嘉磐惠文

申請日期	年 月 日	戶別	15 樓 A 戶
------	-------	----	----------

客戶工程變更單

A戶 建築平面圖(套上層樑)

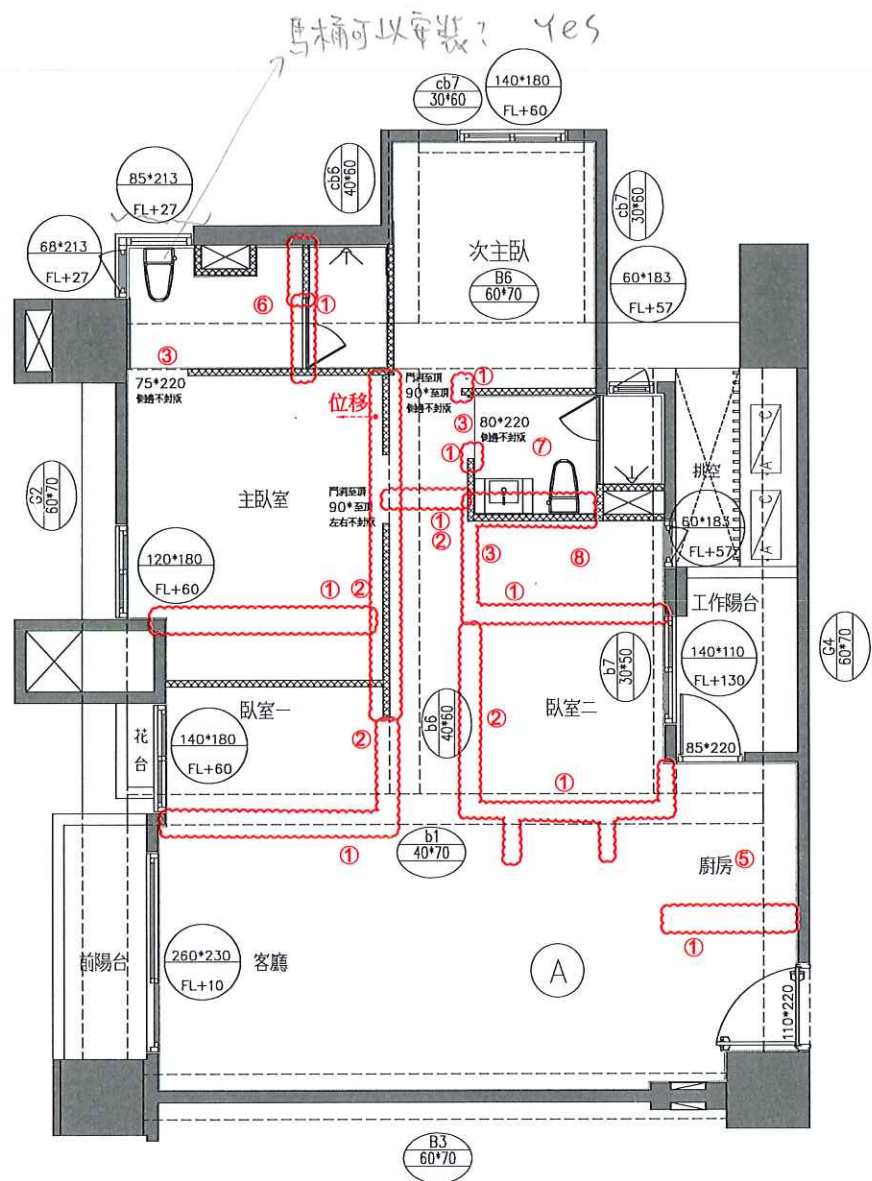
- 變更事項記錄：
- 輕隔間、油漆範圍變更
 - 臥室門框扇追減x4
 - 浴室門框扇追減x3
 - 浴室外地坪變更包含
 - 玄關地磚追減
 - 木地板追減
 - 降躁範圍變更
 - 廚房變更包含:
 - 廚具(含電器櫃)、地磚、壁磚、烤玻、天花板、立板、油漆追減
 - 燈具追減x2(退壁磚、烤玻改粉光不刷漆)
 - 主浴變更包含:
 - 衛浴設備追減(浴缸、浴櫃、面盆、龍頭、除霧鏡、暖風機)
 - 轉角籃、置物架點交
 - 淋浴門變更為客浴推射門
 - 次主浴變更包含:
 - 地壁磚變更主浴地壁磚
 - 乾區地壁磚追加
 - 衛浴設備追減(浴櫃、面盆、龍頭、除霧鏡、換氣扇)
 - 馬桶變更主浴馬桶
 - 客浴追減變更包含:
 - 地壁磚、天花板、油漆追減
 - 衛浴設備追減(浴櫃、面盆、龍頭、除霧鏡、淋浴龍頭、馬桶、抽風機、燈具x3、轉角籃、置物架)
 - 淋浴門及門檻追減(此區因樓上層管線外露，結構頂板不補油漆)

A戶 地坪材質範圍示意平面圖

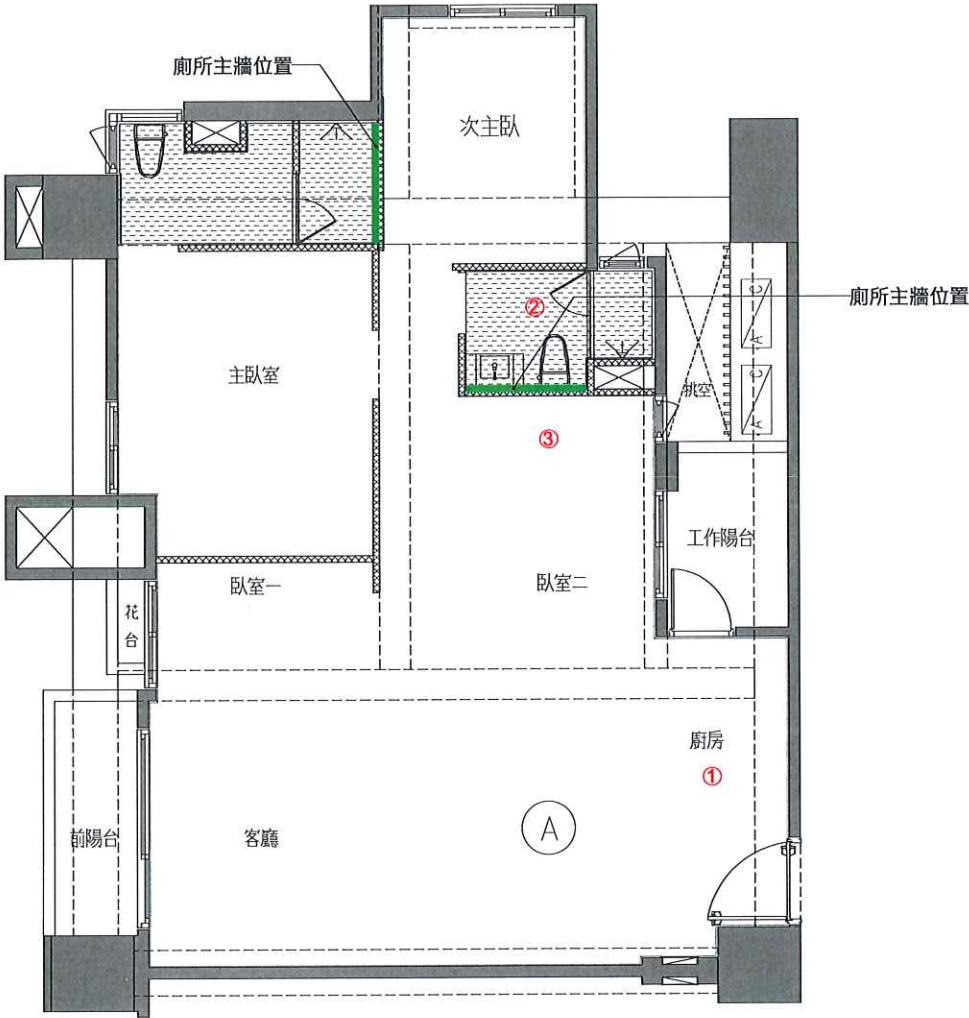
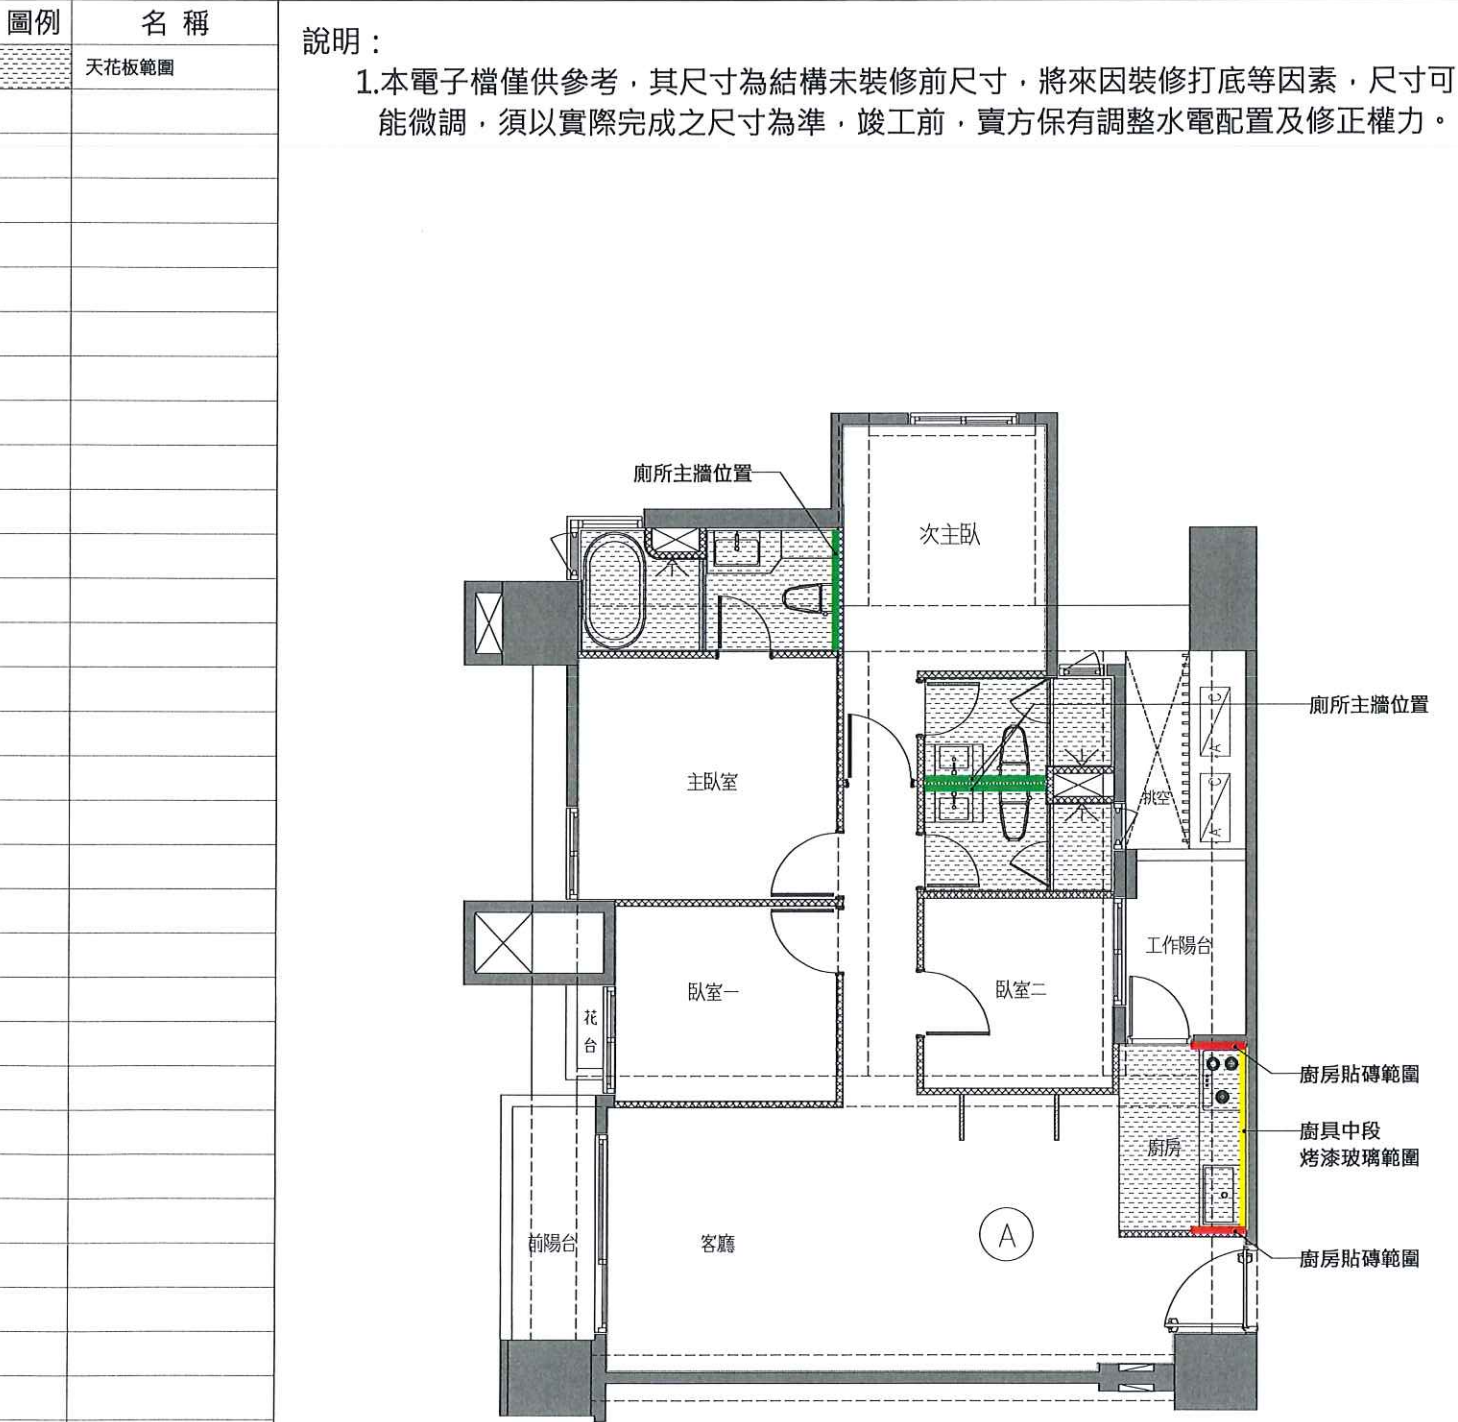
變更事項記錄：

1.浴室外地坪變更包含

a.玄關、廚房地磚追減

b.木地板追減

c.降躁範圍變更

2.次主浴變更包含:

a.地壁磚變更主浴地壁磚

b.乾區地壁磚追加

3.客浴地壁磚追減

主浴乾濕區地磚對調

次主浴地磚改為主浴樣式

A戶 電燈開關及迴路示意圖(套上層樑)

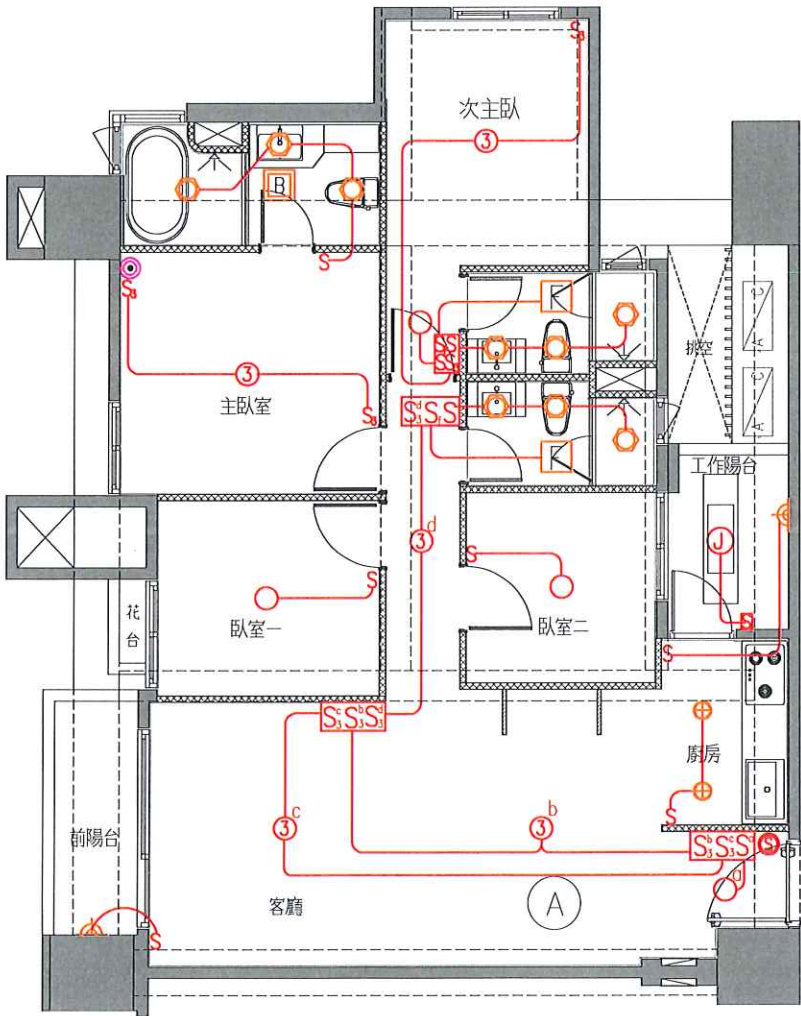
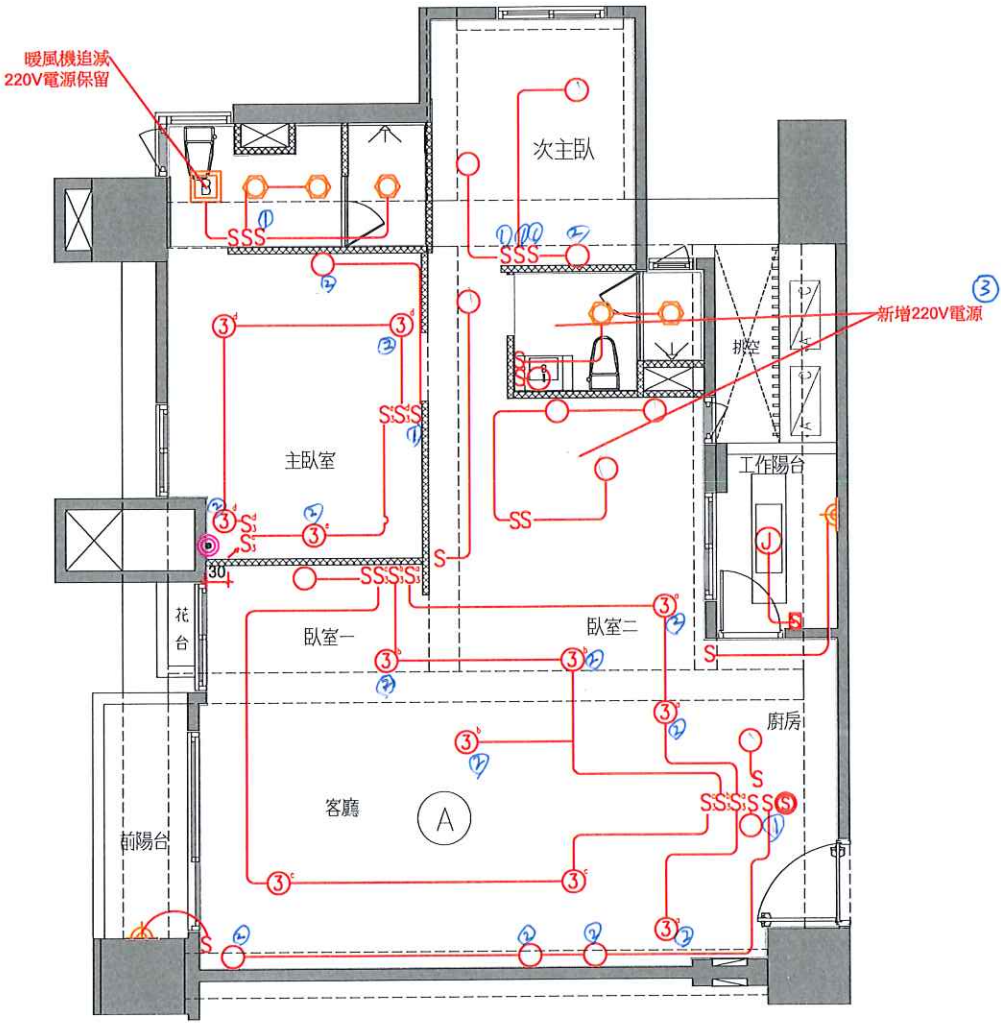
- 1. 單切開關追加x6
- 2. 燈具出口追加x14
- 3. 暖風機 220V 電源追加x2

A戶 插座及弱電位置示意平面圖

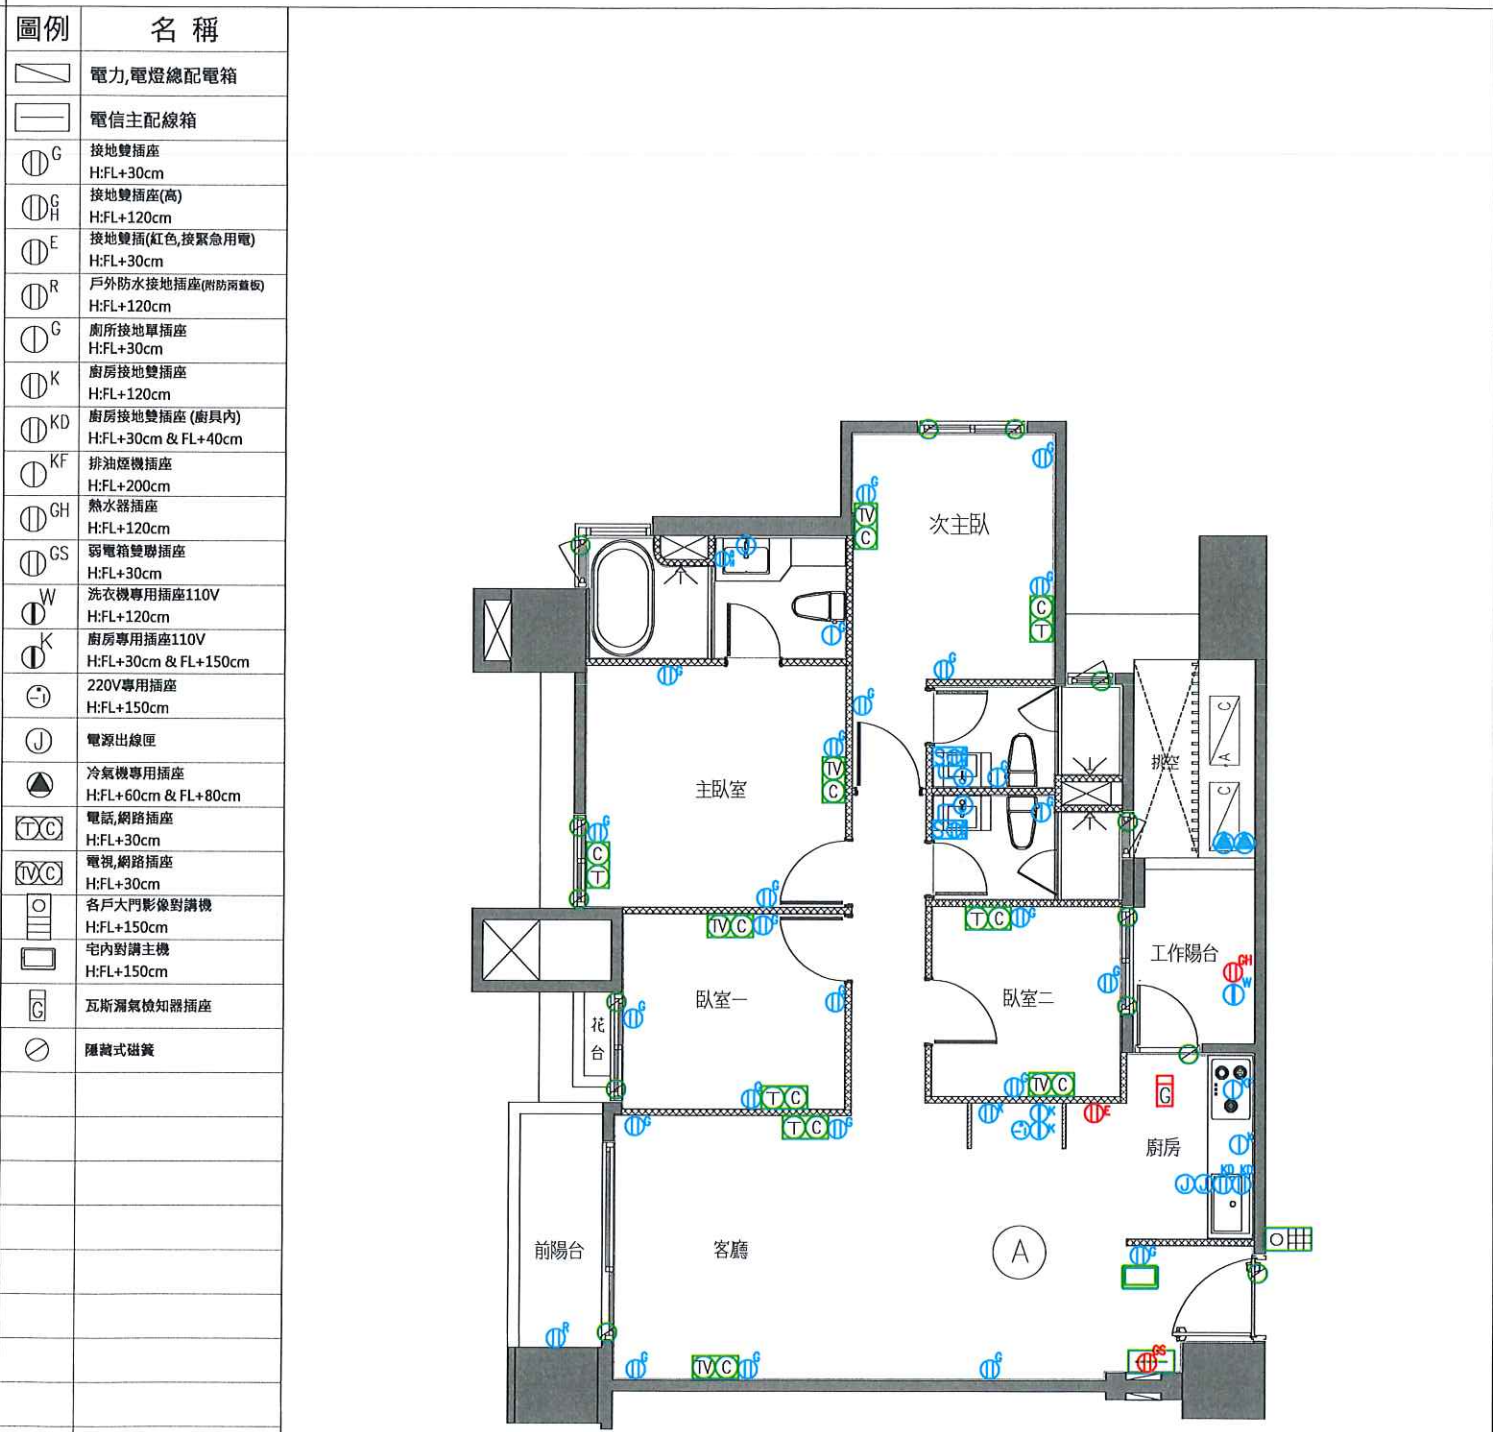
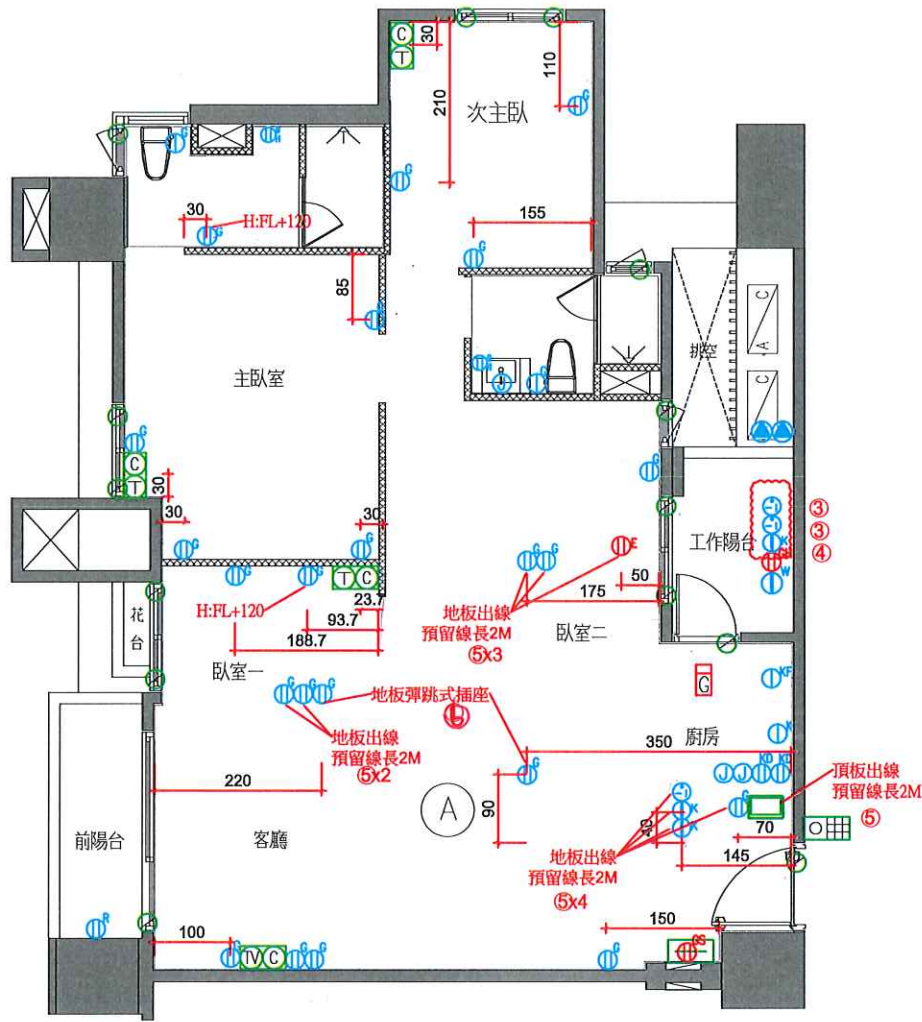
- 1.弱電變更
- a.(TV)追減x4
- b.(T)追減x2
- c.(C)追減x6
- 2.110V插座追減x3
- 3.220V專插追加x2
- 4.110V專插追加x1
- 5.預留線長2M追加x10
- 6.彈跳式地板插座追加x2
- 7.對講機移位
